Mission régionale d'autorité environnementale
Grand Est

**Avis sur le projet d'exploitation
du Parc éolien de Villers-le-Château à
Villers-le-Château (51)
porté par la société VALOREM**

n°MRAe 2024APGE105

Nom du pétitionnaire	VALOREM
Communes	Villers-le-Château
Département	Marne (51)
Objet de la demande	Demande d'autorisation environnementale de construire et d'exploiter un parc éolien de 6 aérogénérateurs.
Date de saisine de l'Autorité environnementale	04/07/24

Figure 2 : Contexte éolien et périmètres d'étude du projet (source étude d'impact du dossier)

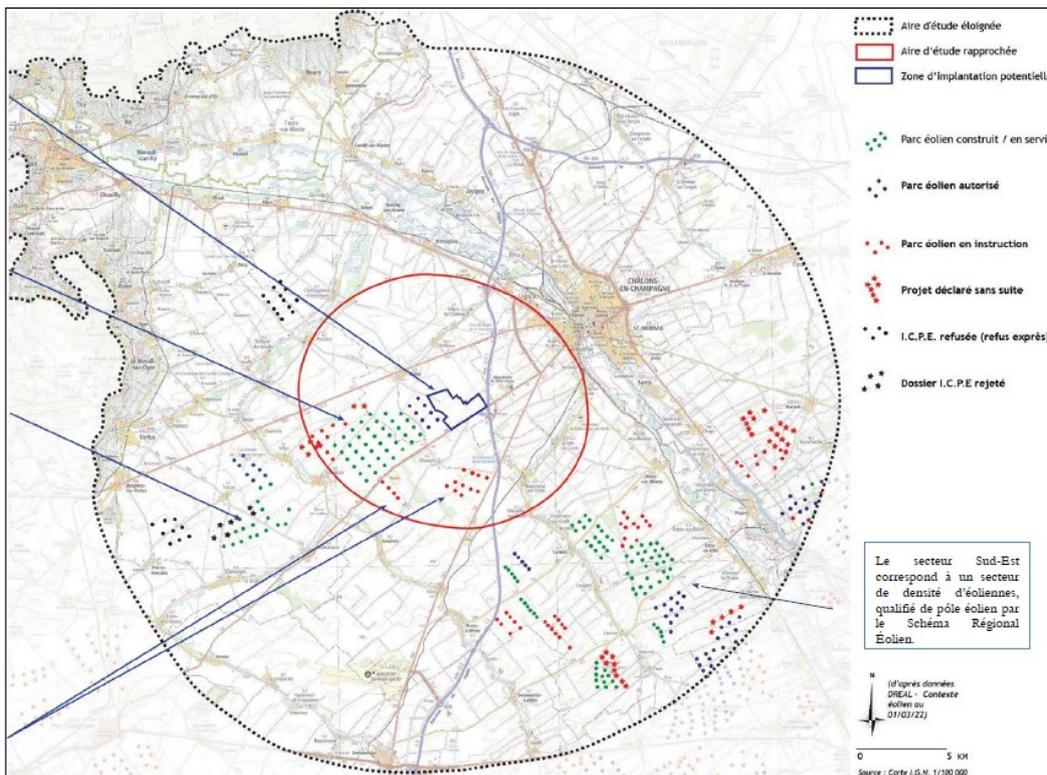
L'Ae note que le présent projet est situé dans un secteur déjà fortement équipé en éoliennes. Ainsi, dans un rayon de 20 km autour du projet, on recense 32 parcs éoliens dont 17 sont en exploitation, 9 sont accordés et 6 sont en projet, soit un total de 220 éoliennes.

L'Ae constate que le parc éolien de Villiers-le-Château est situé à proximité immédiate du parc éolien de Saint-Pierre Mont Choisy, porté par Kallista Energy et qu'il en constitue une extension. Dans ces conditions, l'Ae considère qu'au lieu de créer *ex nihilo* une nouvelle étude d'impact indépendante, le porteur de projet aurait dû présenter une étude d'impact globale pour les 2 parcs en actualisant les mesures d'évitement, de réduction et de compensation (mesures « ERC »).

D'une manière générale, l'Ae recommande aux services de l'État d'informer les pétitionnaires projetant des parcs éoliens dans ce secteur ou dont les dossiers sont en cours d'instruction qu'une extension de parcs existants constitue une modification d'un projet déjà autorisé et nécessite la mise à jour de l'étude d'impact et non une étude d'impact ex nihilo, y compris en cas de multiplicité de maîtres d'ouvrage.

Figure 4 : Localisation du projet vis-à-vis des couloirs de migration de l'avifaune

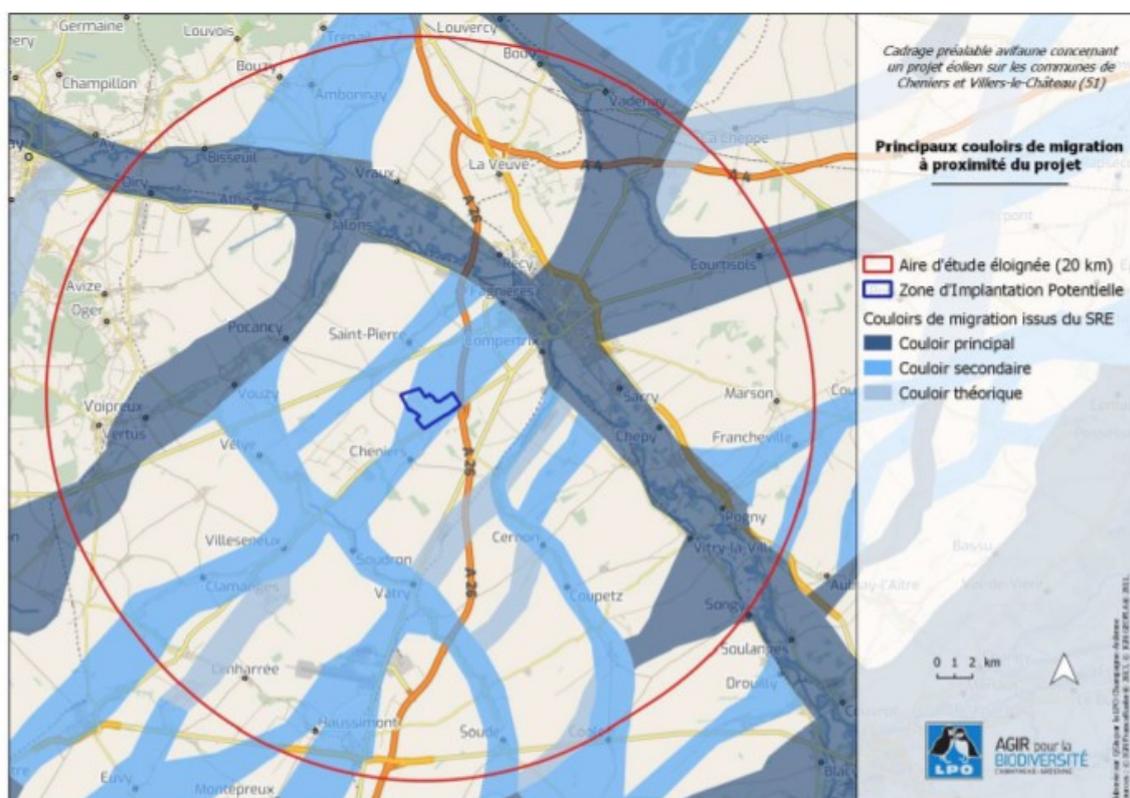
D'après le schéma régional éolien (SRE) Champagne-Ardenne, le projet se situe au sein d'un couloir de migration secondaire orienté selon un axe nord-est/sud-ouest (Cf. Figure 4, ci-dessous). Un couloir de migration principal est également localisé à environ 5 km au nord-est du projet, ce qui augmente les potentialités de survols du site au cours des phases pré-nuptiales et post-nuptiales.

La position sensible de la zone du projet vis-à-vis de ce couloir de migration augmente les potentialités de survols du secteur par les oiseaux migrateurs. De plus, du fait de la proximité du projet avec le couloir de migration ainsi que l'augmentation des parcs environnants à prévoir, l'Ae s'interroge sur le risque de recombinaison des couloirs de migration liée à la densification des parcs aux alentours de la ZIP du projet.

En ce sens, l'Ae réitère sa recommandation aux services de l'État de mener une étude spécifique de l'impact des grands pôles éoliens sur les oiseaux et particulièrement vis-à-vis des modifications des couloirs de migration du fait de la densification de ces pôles.
